意見書（甲 C 第 7 6 号証の 1）
に対する補充意見書

2020 年 1 月 22 日

後藤 政 志

本補充意見書は、筆者の2019年12月26日付意見書（甲C第76号証の1）の補充意見として、圧力容器スタビライザの許容値について述べるために作成したものである。

引っ張り強さのばらつき等を無視し1.43倍にした

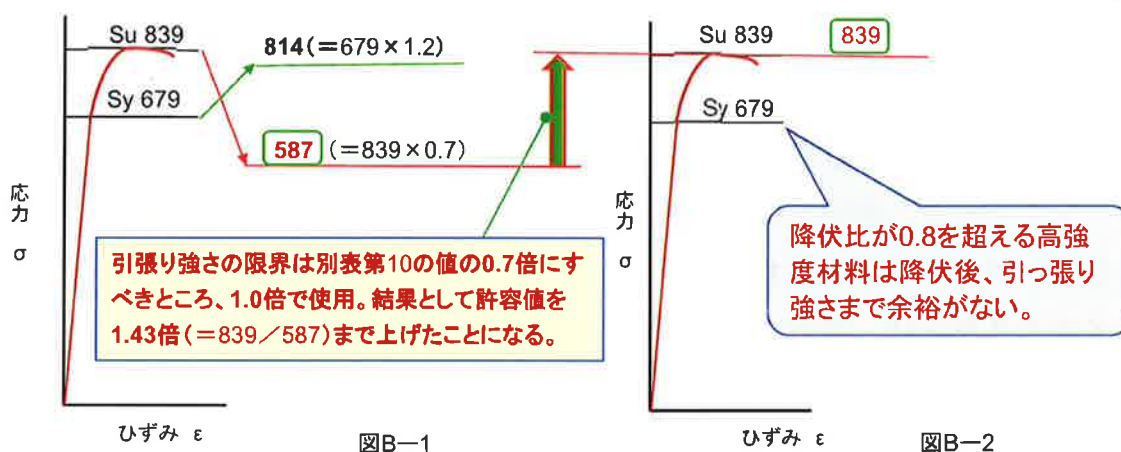
図 B-1 に示すように、規格基準では基準強度 F を S_u の 0.7 倍にしているの

に対して、図 B-2 のように、ストレステストで S_u をそのまま基準強度 F にすることは、基準強度を約 1.43 倍も引き上げたことになる ($839 \text{ MPa} \div 587 \text{ MPa} \approx 1.43$)。これは、危険側に 43% も許容値を緩めたことを意味している。

規格基準上の基準強度 F 値は、 $\min(1.2S_y, 0.7S_u)$ つまり 587 MPa であるべきところ、 $S_u (839 \text{ MPa})$ をそのまま使用することは、材料強度や評価上のばらつきを全く考慮していないことになる。
また、この材料のように降伏比の大きい材料は、 S_y について 1.2 倍することは妥当ではない。

図 C 荷重と基準強度の頻度分布

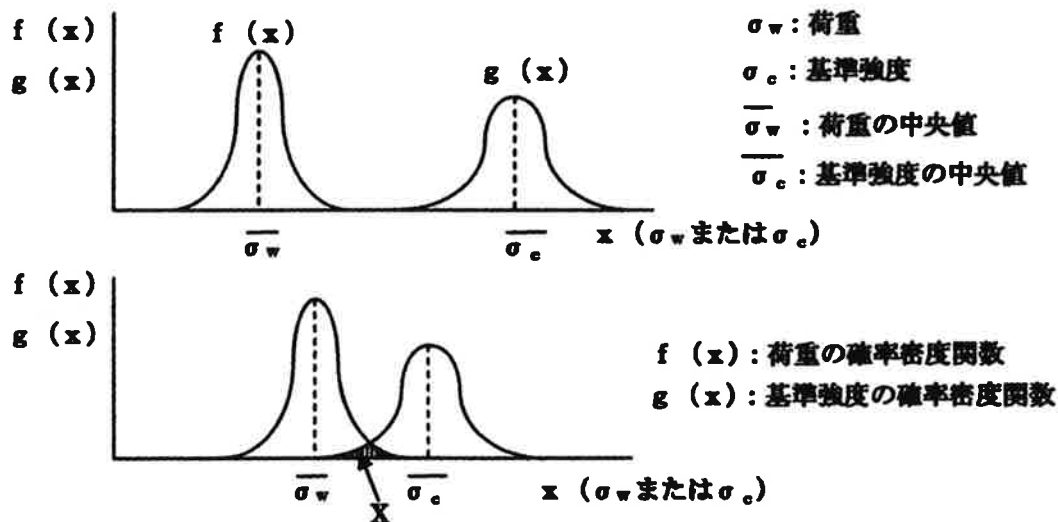
上図のように、荷重分布の中央値 $\bar{\sigma}_w$ は、基準強度の中央値 $\bar{\sigma}_c$ よりも小さい。平均的には荷重よりも基準強度が大きいいため、荷重分布の上限値よりも基準強度分布の下限値が大きく、破壊は発生しないはずである。だが、両者は広がりをもって分布しているため、荷重分布の上のすそ野と基準強度分布の下のすそ野が交差し、 $\sigma_w > \sigma_c$ の領域（図のハッチング）が存在することがある。このハッチング部分では、荷重が基準強度を上回っているため、破壊が発生することになる。基準強度の中央値 $\bar{\sigma}_c$ と荷重の中央値 $\bar{\sigma}_w$ の比をとれば、それが安全率を意味することになり、両者の分布形状が決まれば、理論的な安全率が定義できる。以上の考察によれば、安全率を十分大きくとる、つまり基準強度の中央値 $\bar{\sigma}_c$ と荷重の中央値 $\bar{\sigma}_w$ を十分離して、すそ野が接しないように（ハッチングがない状態）になっていれば、破壊することはない。しかし、安全率を小さくしていくと、すそ野が重なるハッチング部分が生じ、その部分では破壊が発生する。ハッチングの面積は、破壊の発生確率を表している。厳密には、破壊の発生が全くないようにすることは容易ではないが、原発などの重要な構造物では、このハッチング部分をできるだけなくすように、安全率を確保し、同時に荷重と基準強度のすそ野の広がりをできる限り小さくすることである。そのために過去の経験を踏まえて余裕をもって安全率を設定することにしてい

こうした背景から考えると、圧力容器スタビライザにつき、基準強度 F を $0.7S_u$ としているものを S_u に置き換え、危険側に許容値を 43% も緩めてしまえば、破壊リスクが大幅に増大することは明らかである。

客観的なデータに基づいて、図 C における①荷重の大きい方のばらつき（すそ野の広がり）と②基準強度の小さい方のばらつきを示したうえで、③不確定な様々な因子を考慮しても十分安全性が確保できることを証明しない限り、規格基準を守るしかない。その証明をせずに、単に余裕があるとの理由によって許容値を $0.7S_u$ から S_u に引き上げる（＝安全率を切り下げる）操作は、「安全にかかるすべての因子が想定内に終わり、危険をもたらす欠陥や解析評価の誤りや運用上の失敗も全くないことを前提にして、破壊する可能性は少ないと判断し、重要な変更を許容する」ことである。これは、「壊れる可能性があるかもしれないが、壊れるとは言い切れないから、それで良しとしよう」という、願望を元にした「博打」に等しい。
